REPONSES A L'AVIS DE LA DIRECTION DEPARTEMENTALE DES TERRITOIRES ET DE LA MER DE L'AUDE

Projet de photovoltaïque au sol De Lasbrugues

Référence de la demande : n°PC 011 361 23 00005
Département de l'Aude (11) – commune de Saint Papoul

**Octobre
2023**

Figure 2 : Débroussaillage alvéolaire dans le cadre d'une Obligation Légale de Débroussaillage à proximité d'une centrale photovoltaïque.

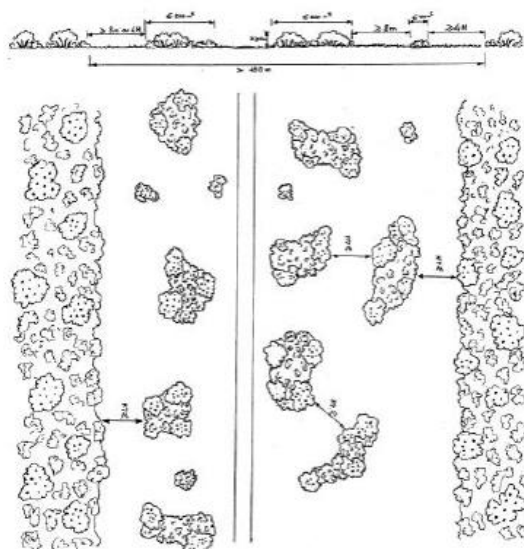
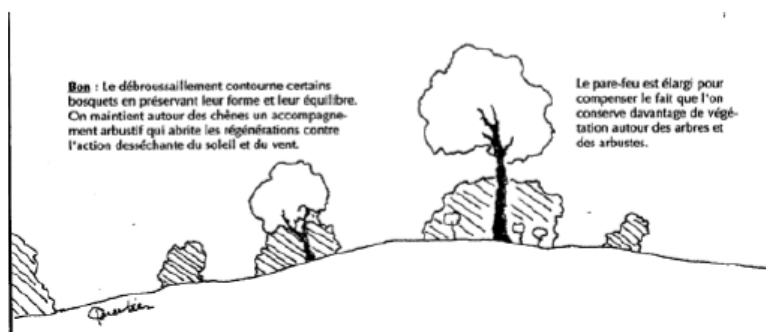
Gestion des OLD : débroussaillage en alvéole avec cartographie des patches de haies, fourrés et bosquet à conserver p. 232 → ces actions devront être illustrées également par des plans et des coupes de principes.

Concernant la gestion des OLD : Le débroussaillage alvéolaire est défini dans la mesure MR3 : gestion adaptée des OLD et des exclos, figurant à la page 229. Cette mesure prévoit les conditions d'intervention sur la végétation afin de maintenir un habitat favorable à l'accueil des faunes et flores autochtones. Il est recommandé de réaliser dans la mesure du possible une fauche tardive en saison froide à l'automne ou à l'hiver. Si une autre fauche devait être imposée par le SDIS, en particulier au printemps (à effectuer impérativement avant fin mai), il sera crucial de faucher à une hauteur de 10-15 cm de façon à maintenir la plupart des insectes (ressource alimentaire pour les oiseaux et risque moins important pour les reptiles). Les

La cartographie des patchs où devant être appliquée une gestion adaptée des OLD en bouquets non jointifs à conserver pour maintenir la population de Vipère aspic est également représenté sur la carte page 229 (rappelée ci-dessus). La limite des 50 m dans laquelle s'applique les OLD est délimitée sur la carte page 229 par les pointillés noirs noté comme aire d'étude immédiate.

Les OLD seront réalisées selon les périodes recommandées soit généralement à l'ouverture du chantier. Les alvéoles et sujets présentant un intérêt écologique sont identifiées par un coordinateur environnemental tel que prévu dans la mesure MA1 (A6) : Mise en place d'une assistance écologique (page 231). Concernant la mise en œuvre des OLD cette mesure prévoit les dispositions suivantes :

Des illustrations et schémas de principes sont disponibles en suivant

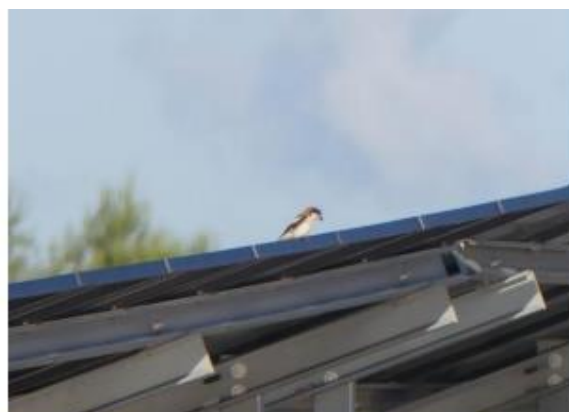
Une mesure ERC doit être un engagement du MOA, pas une simple préconisation du bureau d'étude. Une réécriture de cette mesure doit être réalisée en ce sens.

Comme indiqué précédemment dans ce mémoire et conformément à la réglementation les mesures prévues dans le cadre du projet ont des obligations de résultats et non de moyens. Dans ce sens la mesure 4 vise à favoriser les fonctionnalités écologiques du site par le renforcement ou la création de haies. La première option favorise la reconstitution naturelle de haies. La régénération de haies sans plantations devra être privilégiée car les plantations d'arbres issus de cultures horticoles ne sont généralement pas nécessaires, voire contre-indiquées si mal encadrées (introduction d'espèces invasives, de microbes phytopathogènes), pour reconstituer des haies diversifiées d'arbustes, buissons et arbres autochtones. En effet, des haies se reconstituent généralement facilement et assez rapidement (en l'espace de 4-5 ans pour des haies basses) à partir d'une friche post-culturelle dès lors que toute gestion (culture, fauche, pacage, etc.) y aura été stoppée. La rapidité du processus et la densité de ligneux dépendant de la qualité des sols. Dans la zone étudiée, les sols sont assez profonds et possèdent une réserve hydrique suffisante en période de végétation pour accueillir des haies et fourrés denses tels que ceux observables au niveau du petit bosquet situé au sud-est de l'aire d'étude. Cette reconstitution progressive du couvert ligneux est un processus écologique naturel complexe qui implique divers facteurs et acteurs parmi lesquels les principaux sont le vent et les oiseaux. Ainsi, l'option 2 visant à la plantation de haies s'adresse aux emplacements n'accueillant pas de haies à ce stade et anticipe la nécessité de compléter

les alignements naturels par la plantation d'essence autochtones afin d'aboutir au résultat visé par cette mesure.
